INFORME DE HITO DE CONTROL
N° 9863-2024-CG/GRTB-SCC

**CONTRATACIÓN DE LA EJECUCIÓN DE LA OBRA:
“MEJORAMIENTO DEL SERVICIO DE EDUCACIÓN BÁSICA
REGULAR DE LA INSTITUCIÓN EDUCATIVA N° 093 EFRAÍN
ARCAYA ZEVALLOS DEL DISTRITO DE ZARUMILLA –
PROVINCIA DE ZARUMILLA – DEPARTAMENTO DE
TUMBES”**

HITO DE CONTROL N° 6 – EJECUCIÓN DE OBRA

REGISTRO FOTOGRÁFICO N° 7

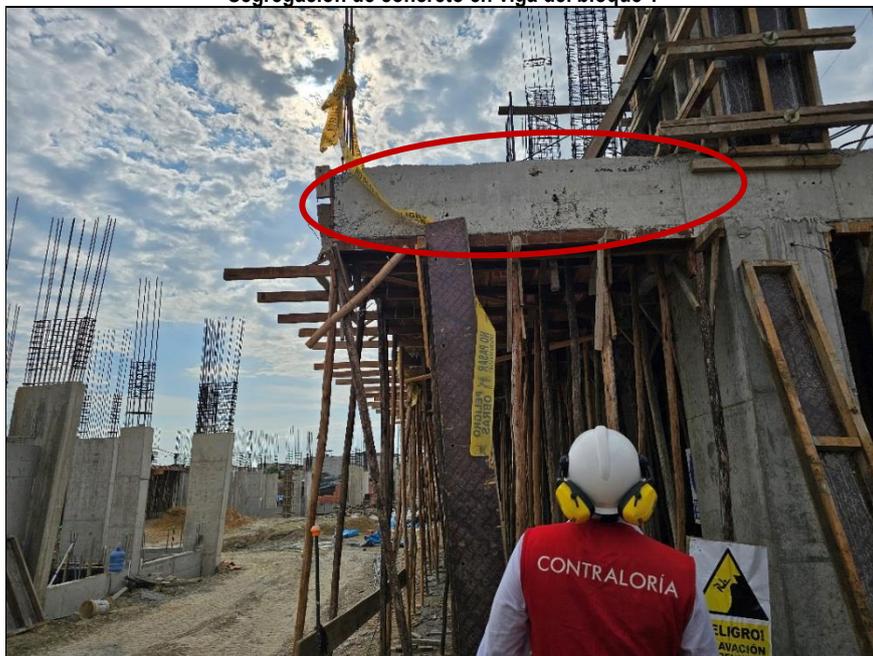
Segregación de concreto en columna de primer nivel de bloque 1

Comentario: Se aprecia columna de primer nivel ubicada en Bloque 1 la cual presenta segregación de concreto.
Fuente: Inspección física de 4 de abril de 2024.
